リコール情報：Ninja ZX-6R

(2025年12月10日届出)

リコール届出番号	5750	リコール開始日	令和7年12月10日
不具合の部位（部品名）	原動機（クランクシャフトベアリング）		
基準不適合状態にあると認める構造、装置又は性能の状況及びその原因	原動機のアップークランクケースとロア crank ケースを締結するボルトにおいて、締め付け方法の検討が不十分なため、締め付け軸力がばらつき、ボルトが過剰な軸力で締め付けられたものがある。そのため、クランクシャフトベアリングとクランクシャフトの間に適正なオイルクリアランスが確保できず、最悪の場合、クランクシャフトベアリングが焼き付き、走行中にエンジンが停止するおそれがある。		
改善措置の内容	未走行車両はクランクケース締め付けボルトを適正な方法で締め付ける。既走行車両はクランクシャフトベアリングを点検し、異常があれば修理し、異常がなければクランクケース締め付けボルトを適正な方法で締め付ける。		
発見の動機	海外市場からの情報による。		
自動車使用者及び自動車特定整備事業者等に周知させるための措置	<ul style="list-style-type: none">• 使用者：ダイレクトメール等で通知する。• 自動車特定整備事業者等：日整連発行の機関誌に掲載する。• 弊社のインターネットホームページに掲載する。

改善箇所説明図 Ninja ZX-6R

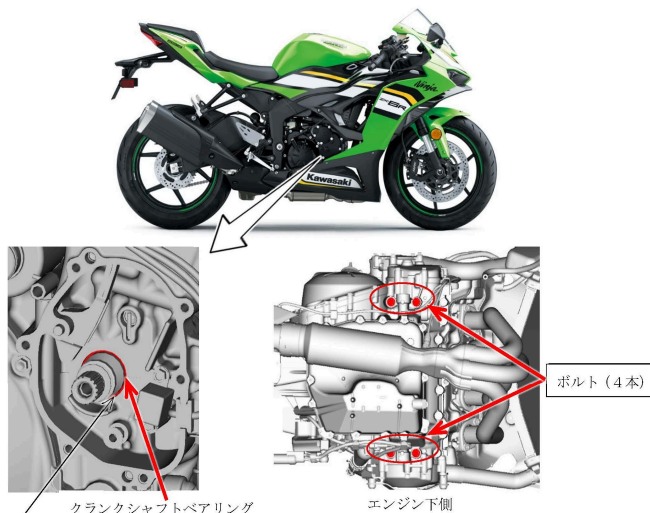
基準不適合発生箇所

原動機のアッパークランクケースとロアクランクケースを締結するボルトにおいて、締め付け方法の検討が不十分ため、締め付け軸力がばらつき、ボルトが過剰な軸力で締め付けられたものがある。そのため、クランクシャフトベアリングとクランクシャフトの間に適正なオイルクリアランスが確保できず、最悪の場合、クランクシャフトベアリングが焼き付き、走行中にエンジンが停止するおそれがある。

改善の内容

未走行車両はクランクケース締め付けボルトを適正な方法で締め付ける。既走行車両はクランクシャフトベアリングを点検し、異常があれば修理し、異常がなければクランクケース締め付けボルトを適正な方法で締め付ける。

識別：車体右側リアブレーキリザーバ付近のクランクケース上面に白点ペイントを塗布する。
